**Commissione Tecnica di Verifica dell'Impatto Ambientale – VIA e VAS**

**Parere n. 63 del 15 febbraio 2021**

<b>Progetto:</b>	<p><b><i>Istruttoria Valutazione Impatto Ambientale</i></b></p> <p><b>Progetto di un impianto eolico "Parco Eolico Volturino" costituito da 10 aerogeneratori per una potenza complessiva di 48 MW, da realizzarsi all'interno del territorio comunale di Volturino (FG), nelle località di Selva Piana e Parco Giovenco</b></p> <p><b>ID_VIP: 5161</b></p>
<b>Proponente:</b>	<p><b>Innogy Italia S.p.A.</b></p>

Figura 2 – Stato dei luoghi (Fonte: portale pubblico Atlaimpianti GSE)

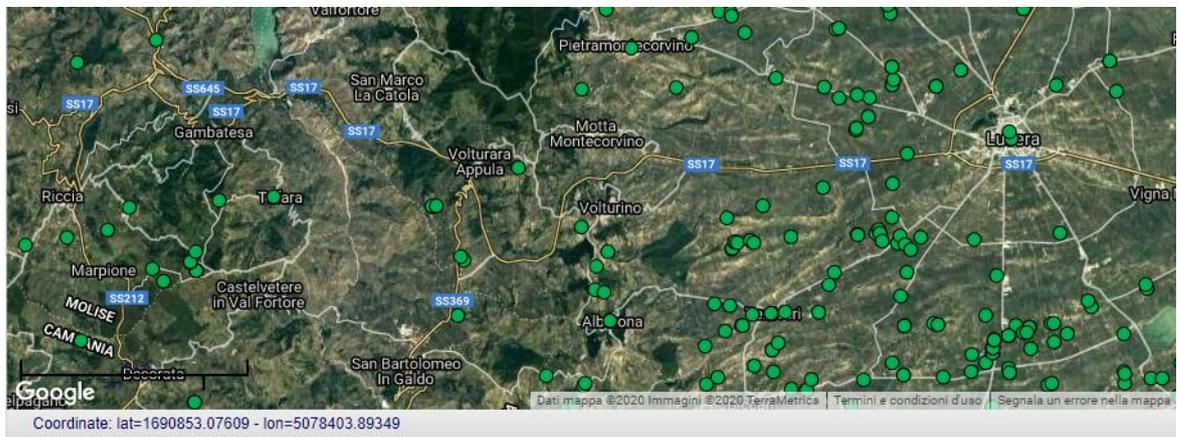
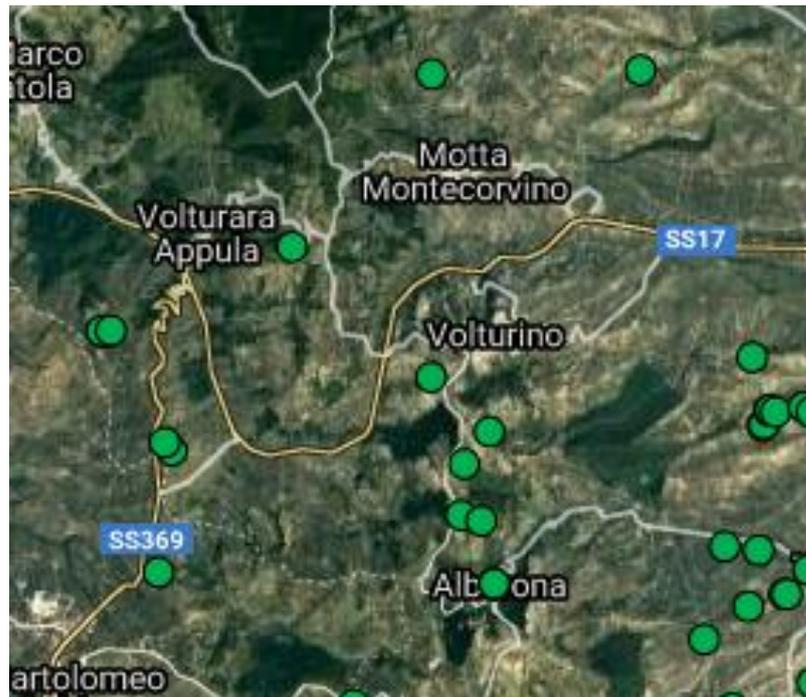
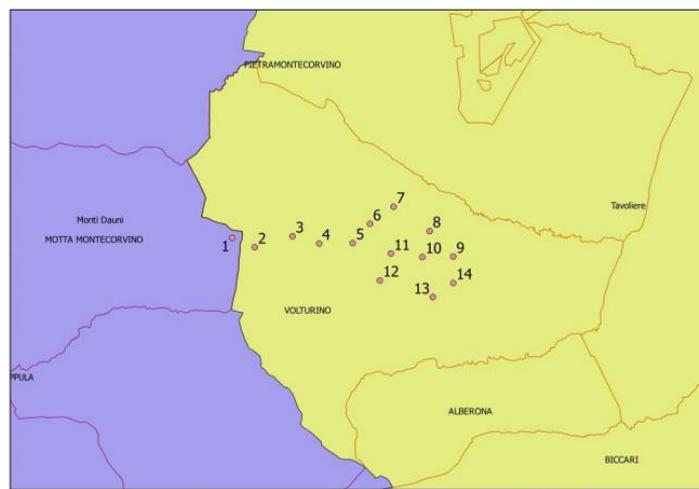
- Quanto alla descrizione dello stato dell'ambiente (scenario base) per ogni aspetto ambientale individuato **non è riportata una descrizione generale della probabile evoluzione dello stato attuale dell'ambiente** in caso di mancata attuazione del progetto.
- Da una verifica d'ufficio sul portale pubblico Atlaimpianti del GSE [https://atla.gse.it/atlaimpianti/project/Atlaimpianti\\_Internet.html](https://atla.gse.it/atlaimpianti/project/Atlaimpianti_Internet.html) è stato invece possibile verificare che **nell'area insistono altri impianti eolici** di cui lo SIA omette ogni menzione, con conseguente grave lacunosità della descrizione dello stato dei luoghi, e con pari lacunosità dell'analisi degli impatti, in violazione dell'art. 22 comma 3, lett. a) e b) del d. lgs. 152/06 e s.m. e i.
- È riportato l'esito della verifica d'ufficio nella tabella riassuntiva di seguito riportata:

- Non vengono valutati gli impatti cumulativi sull'ambiente derivanti dal cumulo con altri progetti esistenti e/o approvati di impianti di produzione di energia da fonti rinnovabili presenti nell'area (impianti in esercizio, impianti per i quali è stata rilasciata l'autorizzazione unica, impianti per i quali è in corso il procedimento di autorizzazione unica, impianti per i quali è stato rilasciato provvedimento di verifica di assoggettabilità a VIA e/o di valutazione di impatto ambientale, impianti per i quali il procedimento di verifica di assoggettabilità a VIA e/o di valutazione di impatto ambientale è in corso).
